件名 都岡小学校仮設渡り廊下賃貸借

上記件名に係る仕様書(設計書)の内容に関する質問について、次のとおり回答します。

腰壁廻り 詳細図

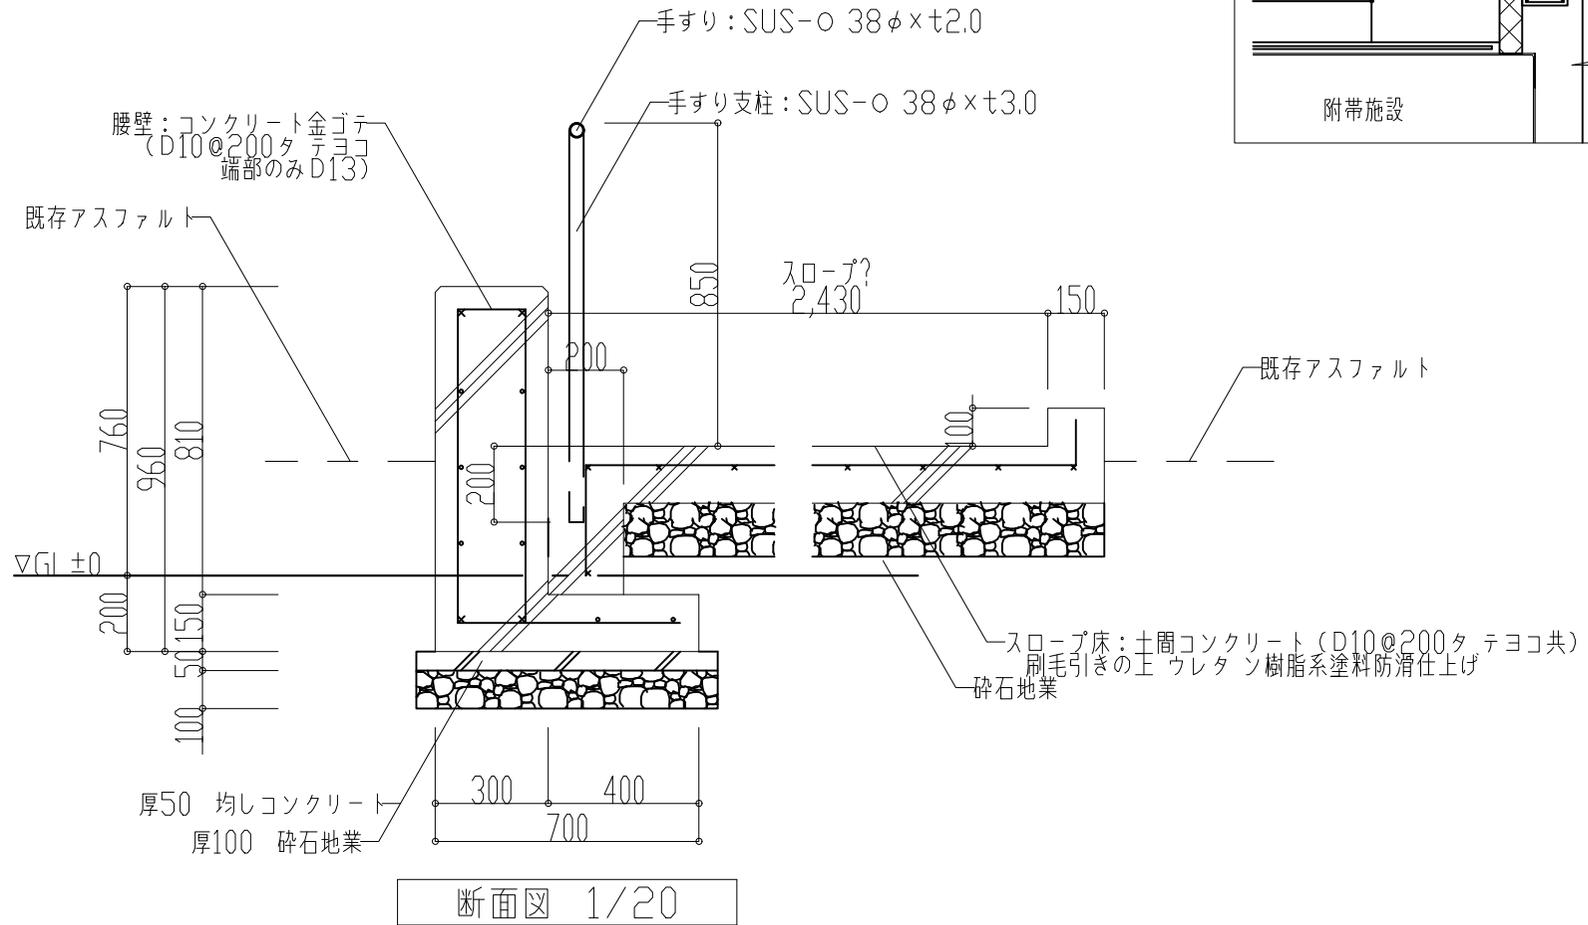
の復旧の有無等)をご指示ください。	
13		既存コンクリート腰壁の仕様詳細図をご提示ください。	別紙参照
14		既存コンクリート腰壁のリース満了後の復旧は必要ですか	不要です。
15		既存スタンド上にも渡り廊下を設置するようになっておりますが、既存スタンドは撤去せず養生して設置を行うという考えでよろしいですか。	その通りです。
16		上記撤去、復旧が必要となる場合、既存詳細図をご提示ください。	No14.及び No15 回答参照
17		スタンド上部(GL±0部)の地面はアスファルト舗装と思われそうですが、厚み等現状舗装の仕様詳細をご教示ください。	スタンド上部の詳細図面はありませんが、アスファルト舗装工事厚み5cm程度を見込んでおります。
18		リース満了後の整地(上記以外グラウンド部)について、厚み等現状仕様詳細をご教示ください。	整地は不要です。
19		照明等の電気設備は不要と考えてよろしいですか。	よろしいです。
20		上記必要となる場合、必要数量等詳細をご指示ください。	No19 回答参照
21		同上、引込み先を図示ください。	No19 回答参照
22		雨水排水について、樋取り付けまでとし、地面に自然放流でよろしいですか。	よろしいです。
23		上記不可の場合、接続先を図示ください。	No22 回答参照
